Rapport de contrôle d'installations électriques à basse et à très basse tension

RÉF. 73/2026/55311/D01:1

DATE DU CONTRÔLE 13/02/2026 (15:00 - 15:40) **AGENT VISITEUR** Antoine Souply-Pierard
ADRESSE DU CONTRÔLE Rue de la Station 80 - 6140 Fontaine-l'Évêque **TYPE DE CONTRÔLE** Visite de contrôle (6.5.)

Schéma(s) unifilaire(s) de l'installation

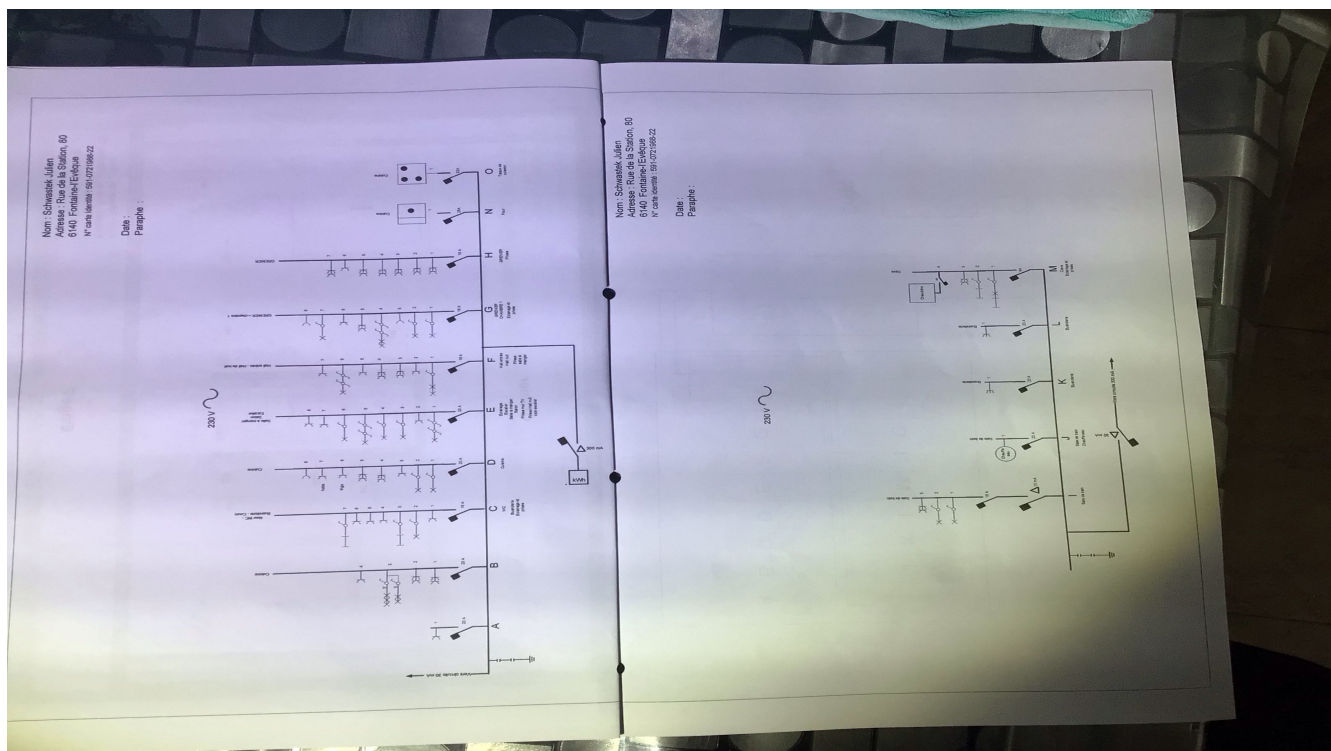
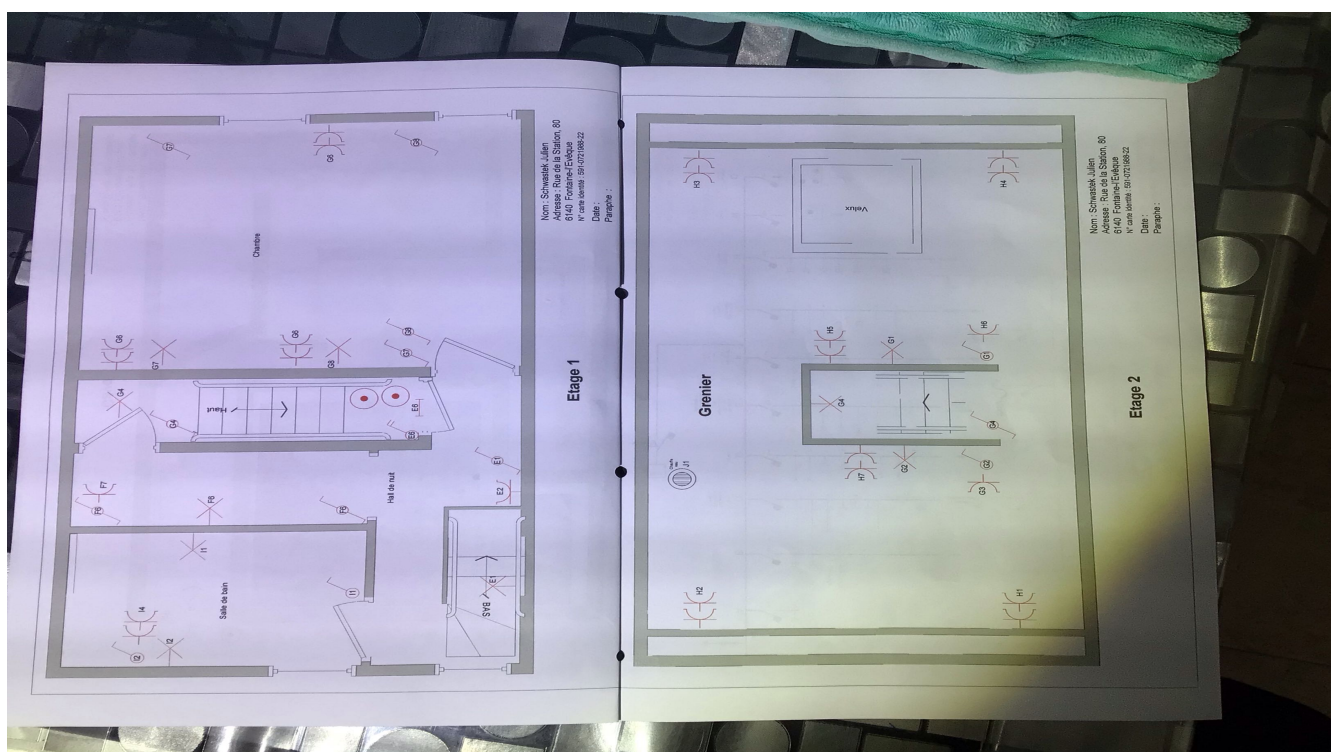
Conformité schéma(s) unifilaire(s) et plan(s) de position Pas OK | **Nombre de tableaux** 2 | **Nombre de circuits** diff 300 + 15

- N'est pas renseigné sur les schémas unifilaires et plans de position l'adresse de l'installation, les coordonnées du responsable des travaux et du propriétaire. Ces derniers devront signer et dater ces schémas. - 3.1.2.;6.4.6.;6.5.7.;9.1.2.

- Les schémas unifilaires et plans de position ne sont pas conformes. - 3.1.2.;6.4.6.;6.5.7.;9.1.2.
- Les presse-étoupes d'attente du tableau électrique ne sont pas obturés. - 4.2.2.1.;4.2.2.3.

- Les plans et schémas seront à adapter en fonction des travaux de mise en conformité qui seront réalisés.
- L'appareillage électrique fixe ou à poste fixe suivant n'est pas présent - lave-vaisselle/machine à laver/ sèche-linge
- L'habitation étant meublée, il se peut que tout n'a pu être vérifié.
- Lors d'une rénovation de l'installation électrique, les dérogations pourraient ne plus être appliquées.
